**MM 20/2023****Richiesta di approvazione – modifica di poco conto del Piano Generale di Smaltimento delle acque (PGS), Sezione Chiggogna – comparto zona Ristorante La Conca**

Risanamento infrastrutture  
nucleo Chiggiogna

Estratto PGS

Piano no : 1529-D-20

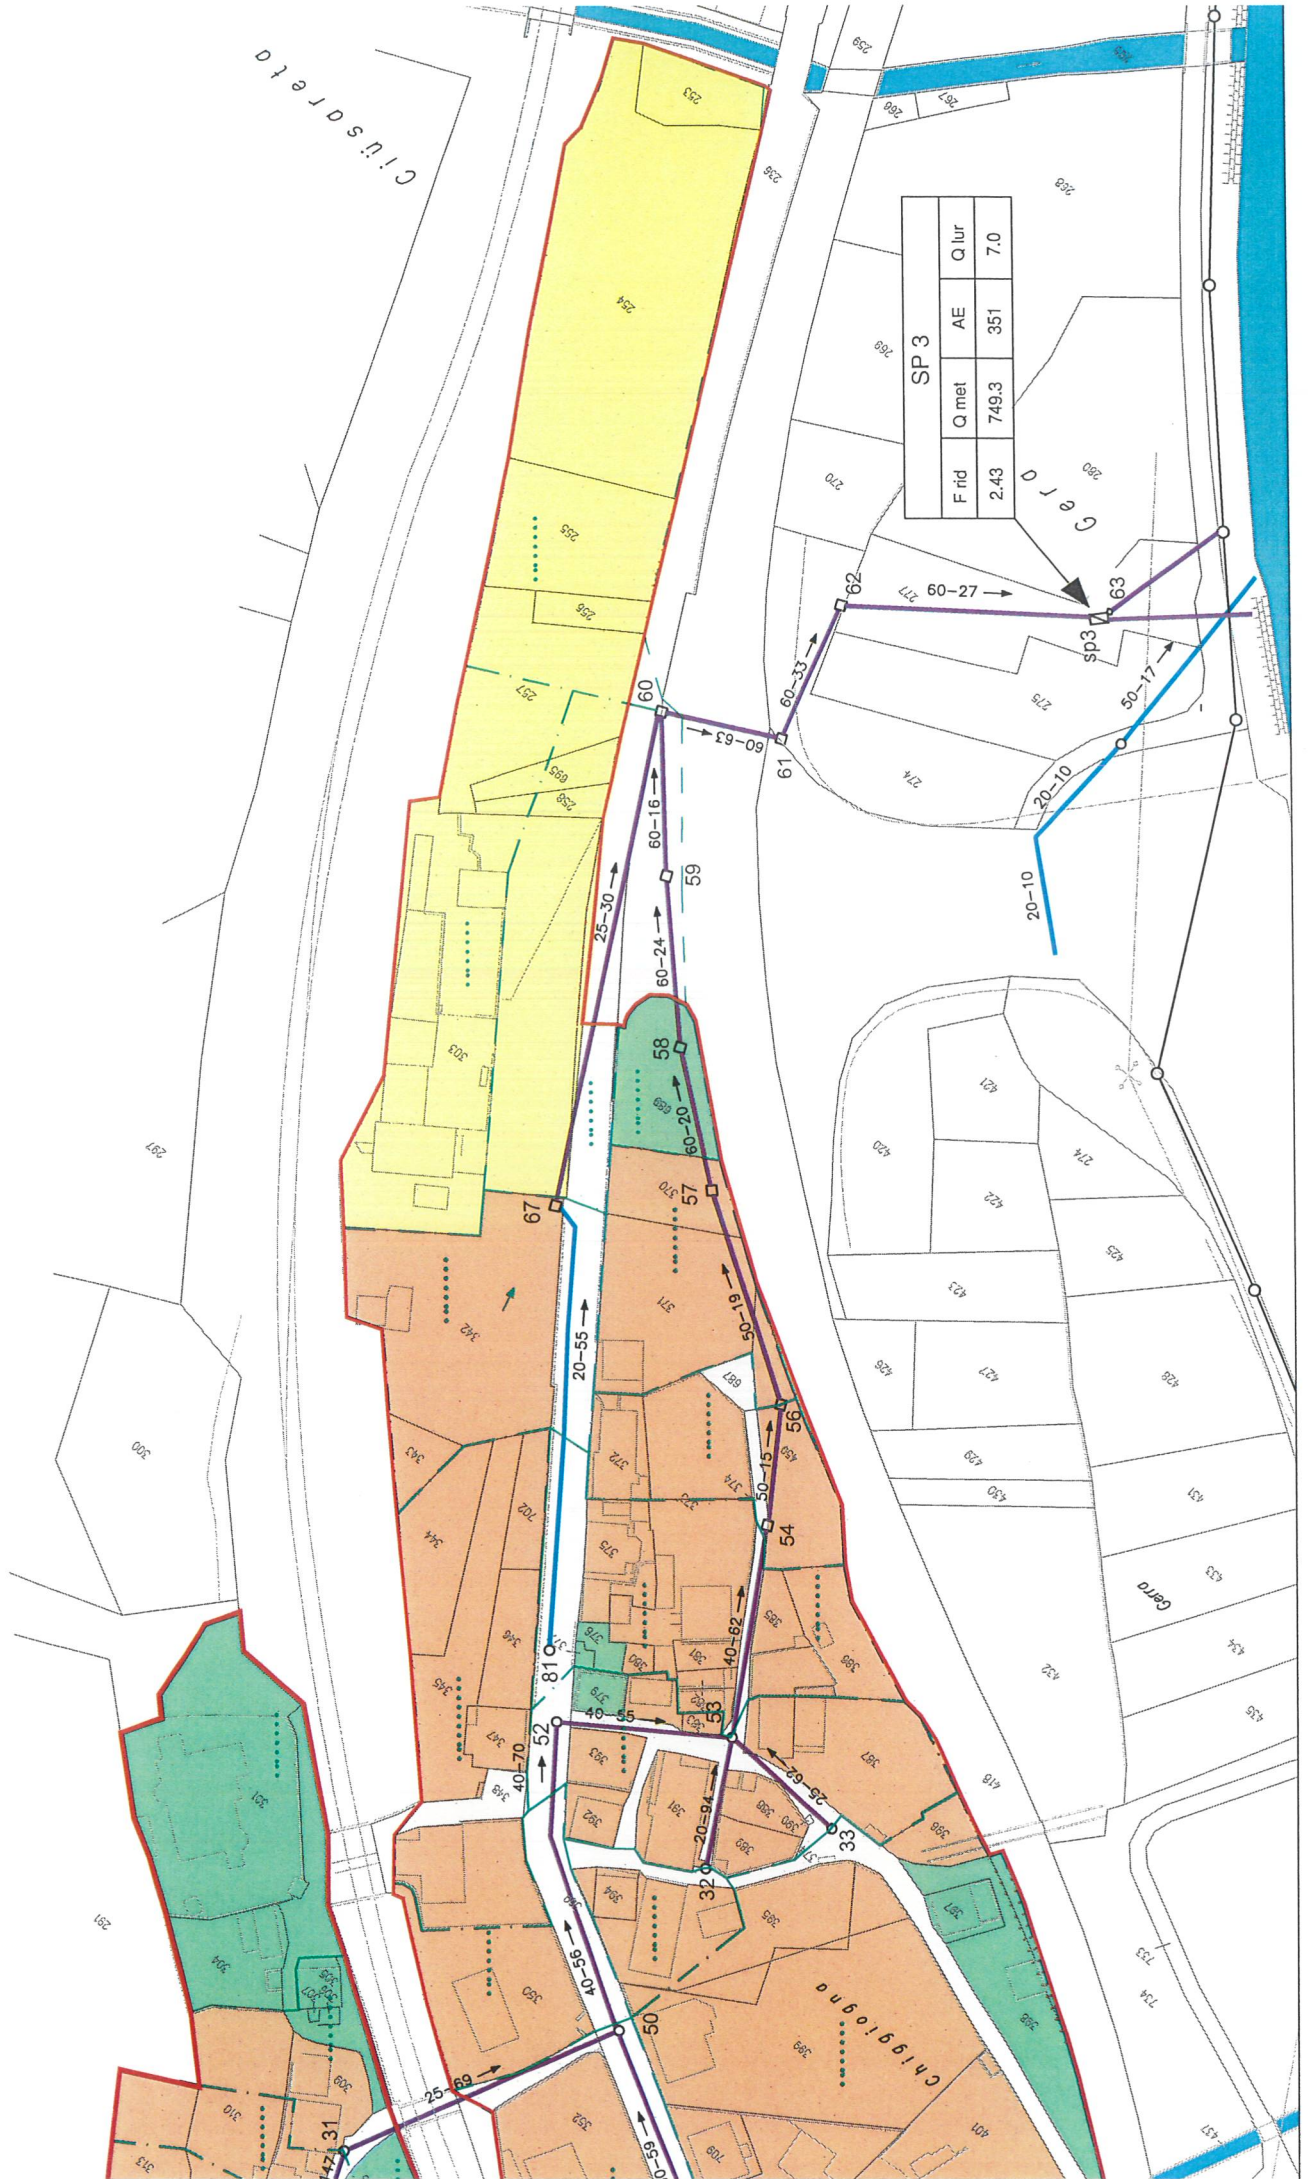
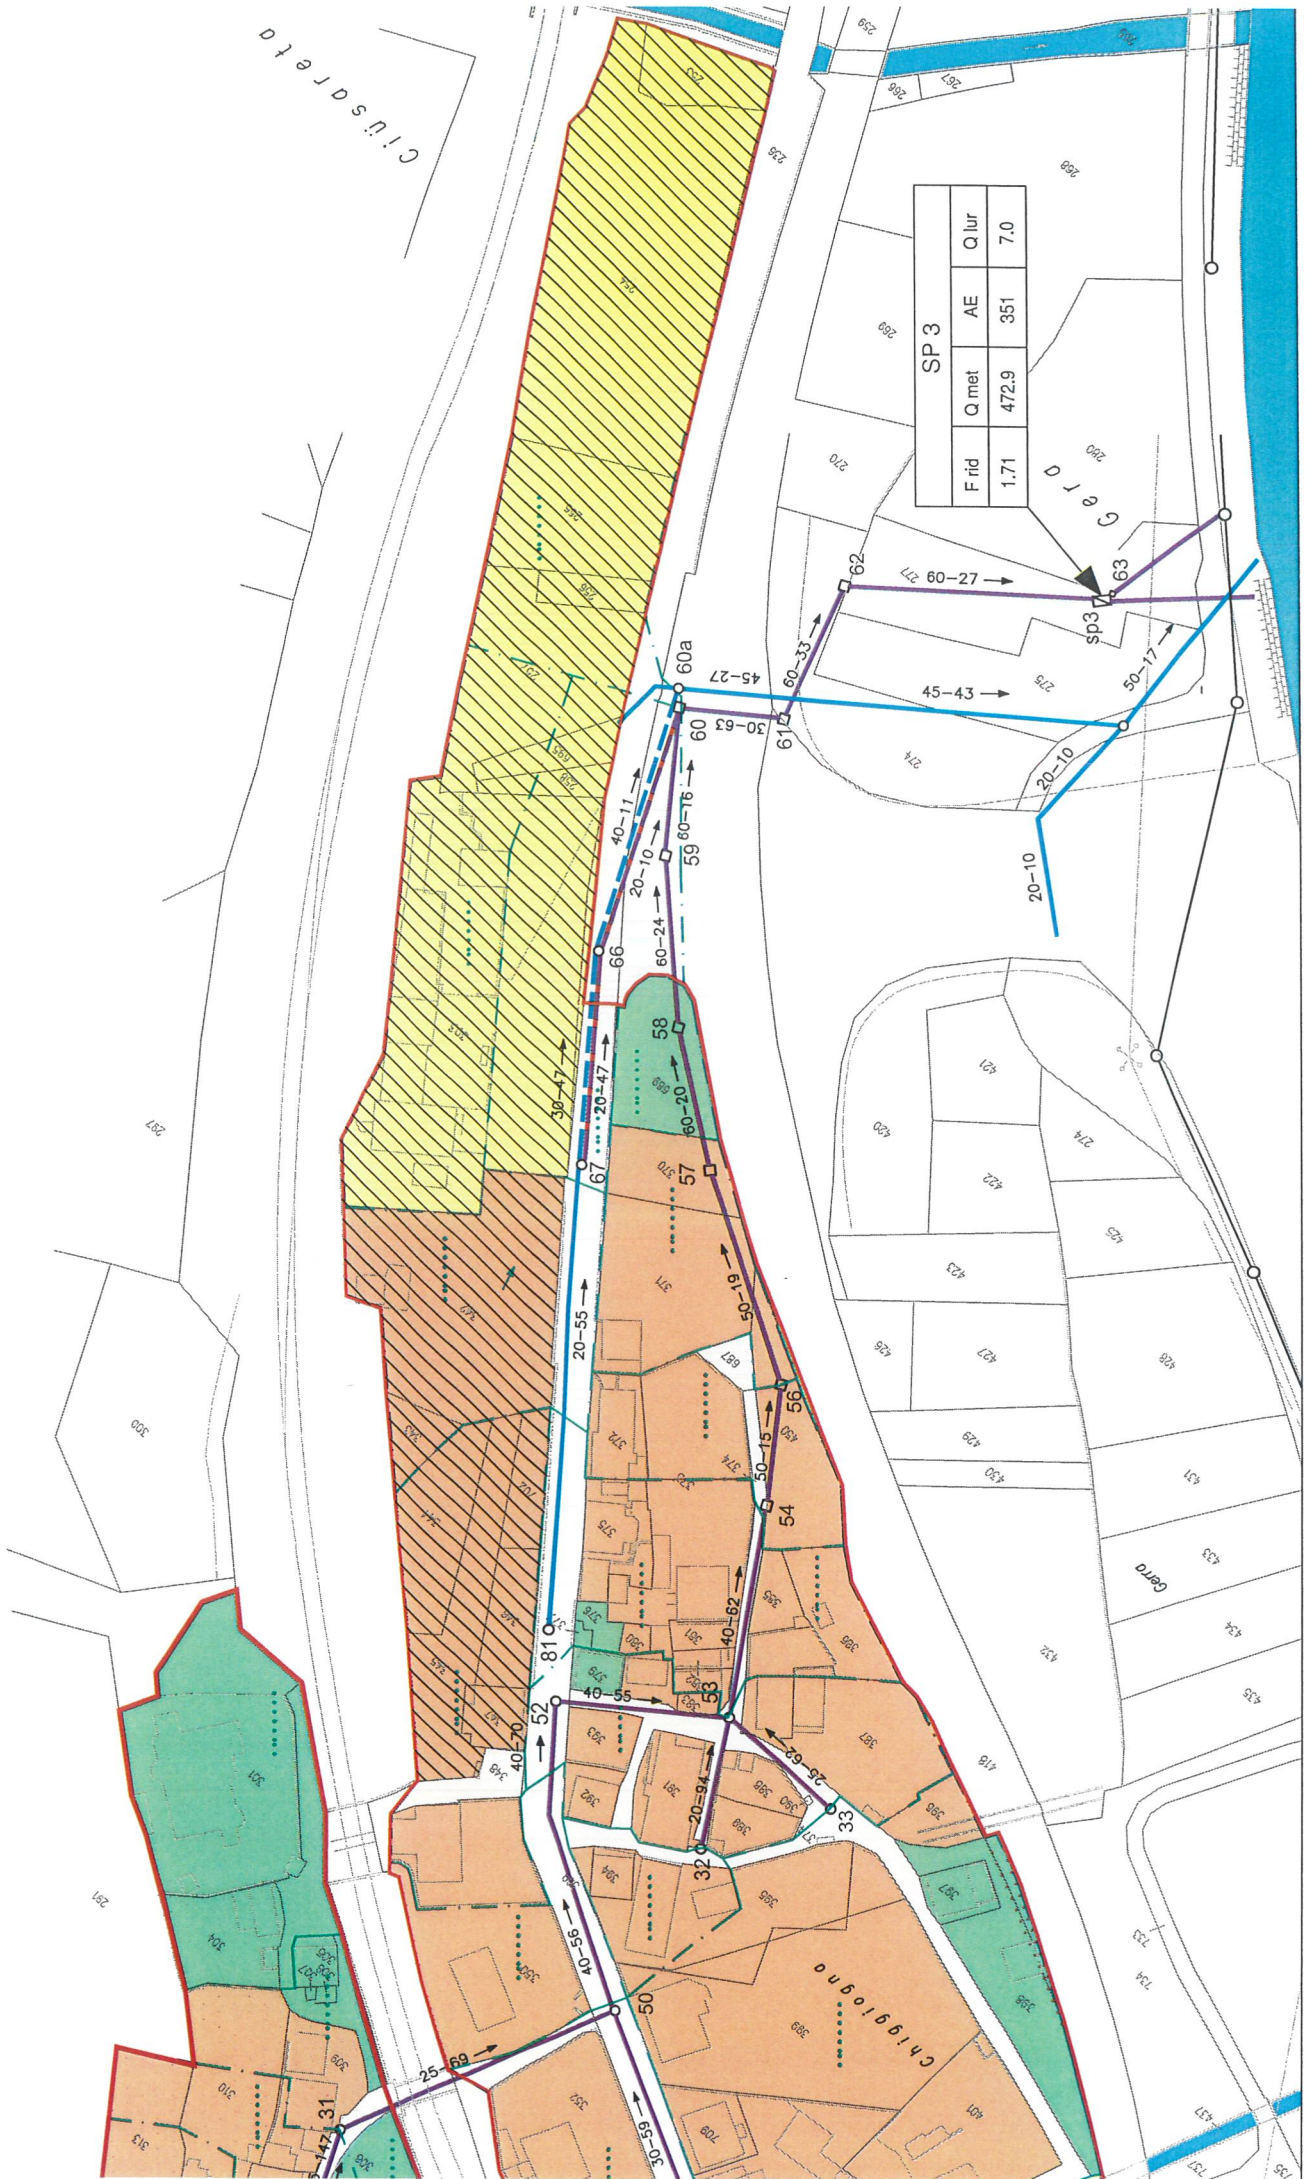
Con il presente messaggio si chiede al lodevole Consiglio comunale l'approvazione della variante di poco conto del PGS della sezione di Chiggogna, che prevede la modifica delle canalizzazioni nel tratto dal pozzetto 67 al 60, che passa da sistema misto a quello separato e l'aggiunta della tratta di canalizzazioni per le acque meteoriche riguardante la zona edificabile R2, che passa da zona a sistema misto a zona a sistema separato con dispersione o infiltrazione delle acque dei tetti e immissione in canalizzazione delle acque delle strade e piazzali.

Considerato quanto sopra per motivi idraulici risulta necessario sostituire la tratta di canalizzazione tra il poz 67 e il 66 e lo stato della tratta 66-60 rende opportuna una sua sostituzione; pertanto, si prevede la sostituzione della tratta a sistema misto tra i pozzetti 67 e 60 con una a sistema separato. La canalizzazione acque luride è prevista con un diametro di 200 mm, mentre per quella delle acque meteoriche varia da 315 a 400 mm. Il tracciato viene modificato in modo da mantenere le coperture minime nella zona più bassa.

Queste modifiche permetteranno di sgravare lo scaricatore di piena SP3 riducendo l'afflusso di acque meteoriche da 838.6 l/s (PGS approvato) a 480.6 l/s (calcolo idraulico).

1. **È approvata la modifica di poco conto del Piano Generale di Smaltimento delle acque (PGS) della Sezione Chiggiogna – comparto zona Ristorante La Conca**
2. **La modifica di poco conto di PGS entra in vigore con l'approvazione da parte del Dipartimento del Territorio (SPASS).**
